**PREVOST**

**BULLETIN  
DE  
GARANTIE**

Bg08-20

<b>DATE :</b> Novembre 2008	<b>SECTION : 06 - Électricité</b>
<b>EXPIRATION:</b> Novembre 2010	
<b>SUJET :</b> RELOCALISATION DU SUPPORT DE L'ANTENNE BERU AVANT ET CHANGEMENT DE CÂBLAGE

FIGURE 1

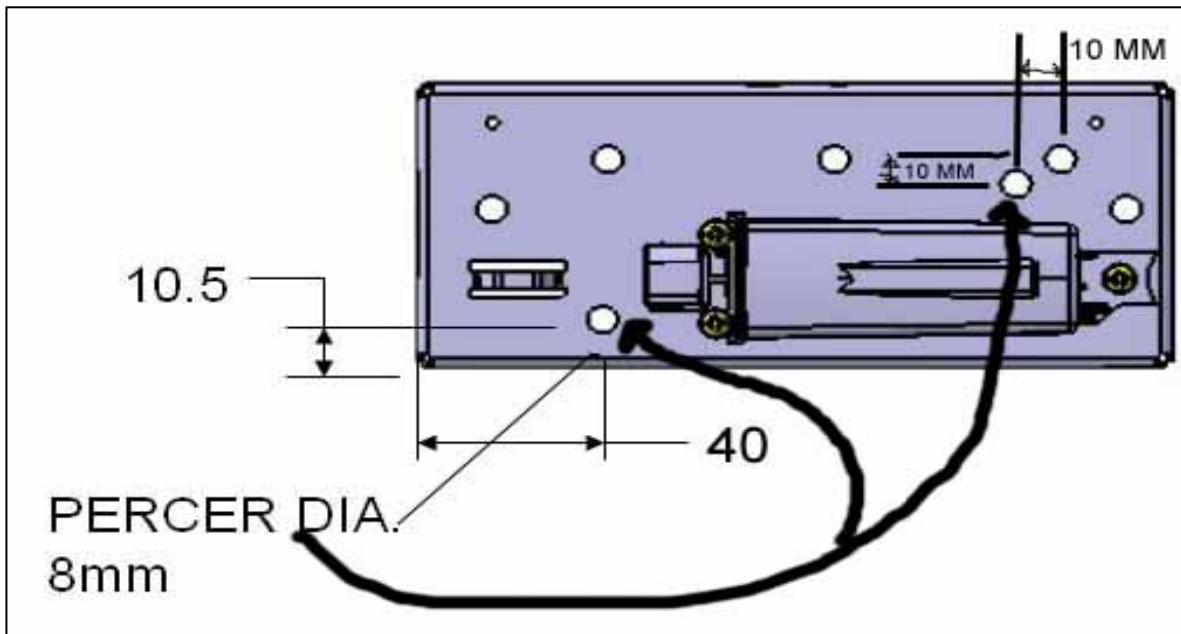
1. Démonter le support de l'antenne Beru situé dans le passage de roues avant (Voir figures 1 et 2).

2. Percer 2 trous de 8mm (5/16 po) dans le support. Voir la figure 1 pour l'emplacement des trous.
3. Positionner le support sur le tube diagonal de la structure à l'endroit indiqué à la figure 2 et percer 2 trous de 3/16 po.
4. Percer également un trou d'égouttement de 3/16 po dans le bas du tube diagonal (Voir figure 2).

FIGURE 3

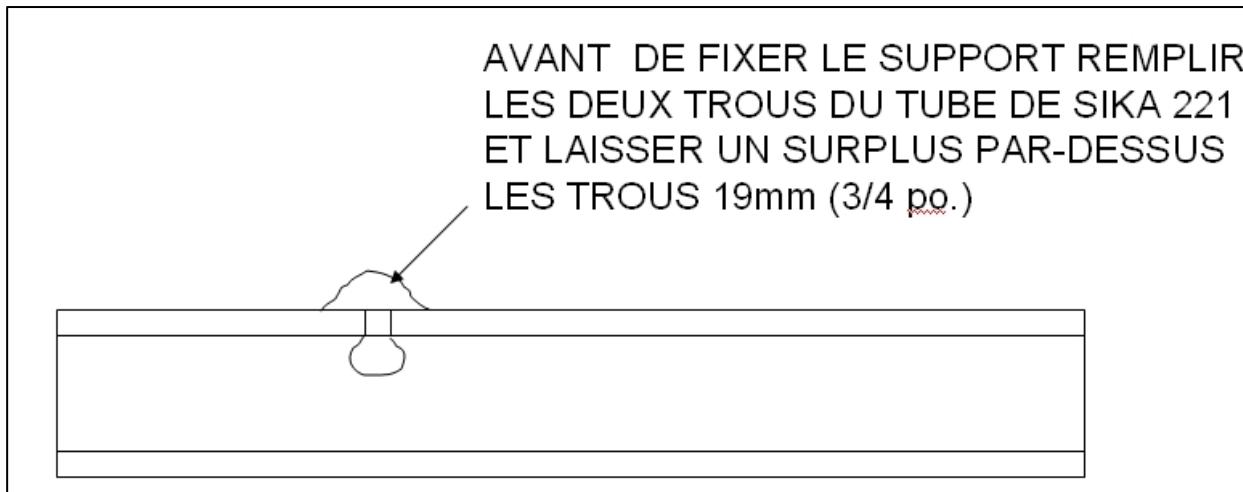
5. Nettoyer la surface près des 2 trous de fixation du support à l'aide d'anti-silicone.
6. Appliquer sur la surface des trous du Sika 221 pour assurer l'étanchéité.

FIGURE 4

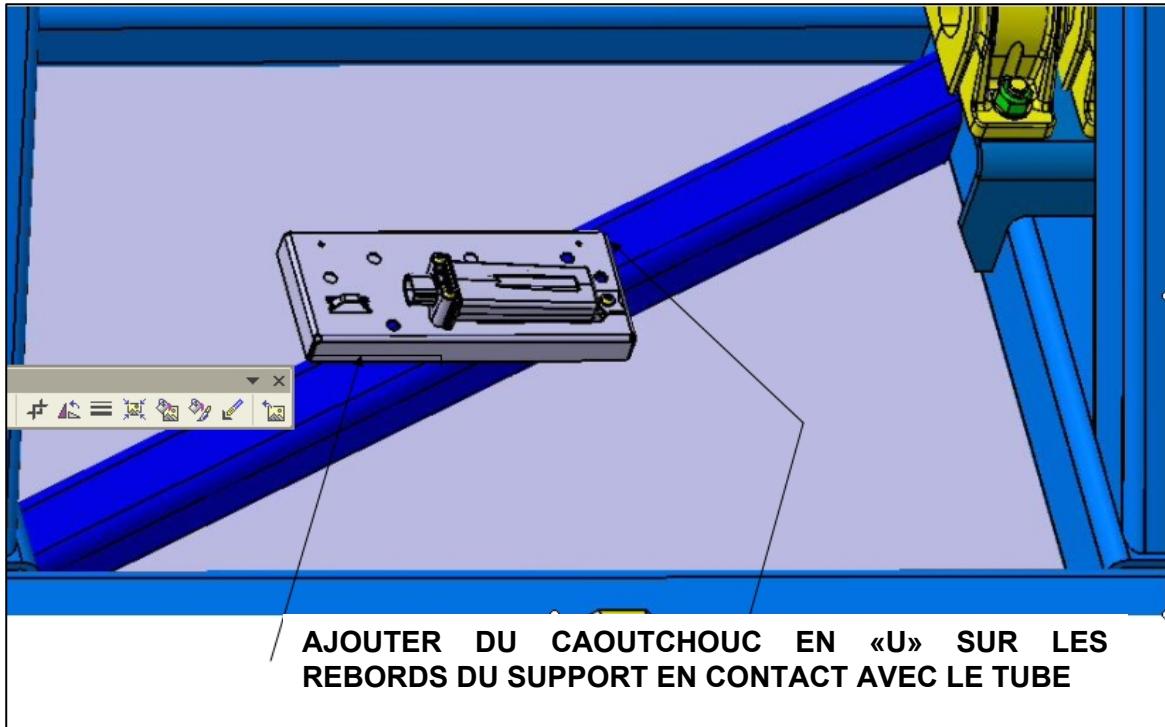
7. Ajouter du caoutchouc en «U» sur les rebords du support en contact avec le tube.
